Vår dato: 07.10.2024
Vår ref.: 201906898-6 Oppgi ved kontakt
Dykkar ref.: 2021/1542-L13

NVE sin uttale til avgrensa høyring av revidert framlegg til reguleringsplan for nærings- og bustadområde Busthorn - Gnr. 89 bnr. 4. 9 mfl. - Planid 201410 - Bømlo kommune

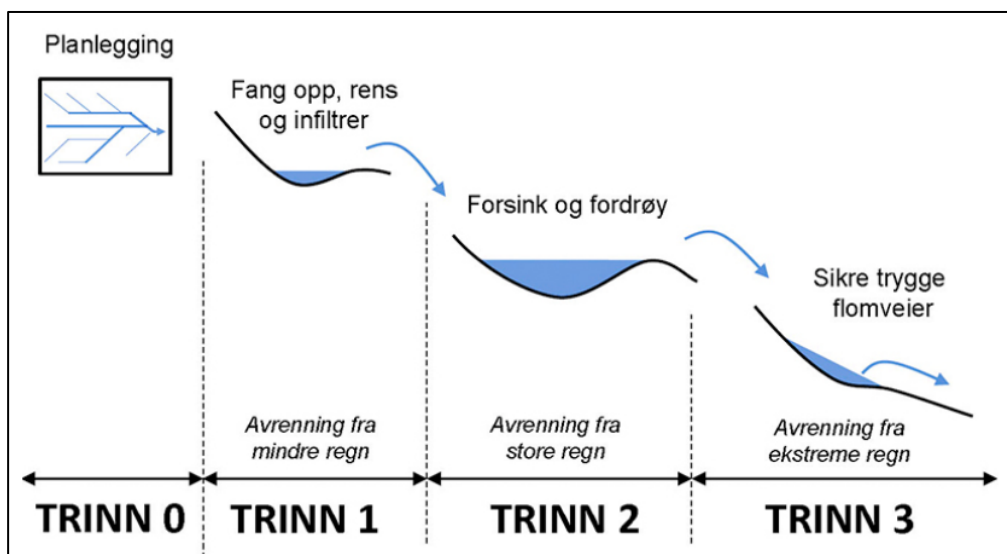
NVE rår til å bruke tretrinnsstrategien (sjå figur nedanfor) som verktøy for å handtere nedbør og overvatn, i hovudsak på overflata. Eit viktig prinsipp er å sikre ei så «naturleg» overvasshandtering som mogeleg. Opne løysingar er betre enn lukka løysingar. I [Statlige planretningslinjer for klima- og energiplanlegging og klimatilpassing](#) heiter det mellom anna:

Vi rår dykk til å sette konkrete krav om infiltrasjon og drying av overvatn innanfor planområdet. Desse bør settast ut frå innhenta kunnskap om nedstraums kapasitet. NVE rår til at tiltaka blir innarbeidd i den juridisk bindande reguleringsplanen. Framtidige flaumvegar for trygg avleiing av overvatn, jf. trinn tre i figuren over, bør visast i plankartet og sikrast tilstrekkeleg kapasitet.
